改善箇所説明図

基準不適合発生箇所

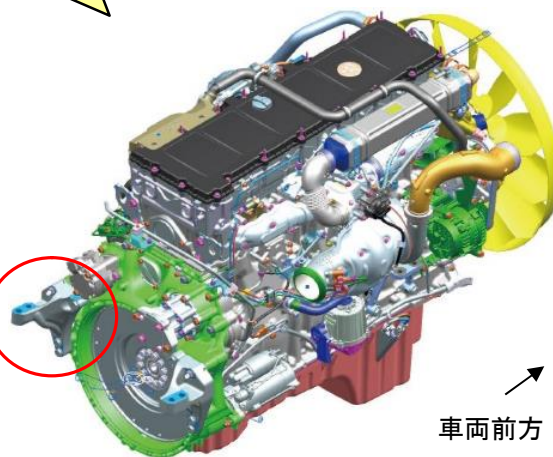
エンジン左後側マウントブラケット

ブラケットを取付けている最上部のマウントボルト

6R30 型エンジンの左後側マウントブラケットにおいて、製造指示が不適切なため、誤品のマウントボルトを最上部に組付けたものがある。そのため、そのままの状態で使用を続けると、当該マウントボルトが緩んで脱落し他の交通の安全に影響を及ぼすおそれがある。

全車両、フライホイールハウジングの製造番号を点検し、エンジン左後側マウントブラケットを取付けている最上部のマウントボルトが誤品であると判断された場合は、当該ボルトを正規品に交換する。

注： は正規品に交換する部品を示す。

識別：作業完了車には、エンジン左後側マウントブラケットの最上部マウントボルト取付け部の上側に白色ペイントを塗布する。
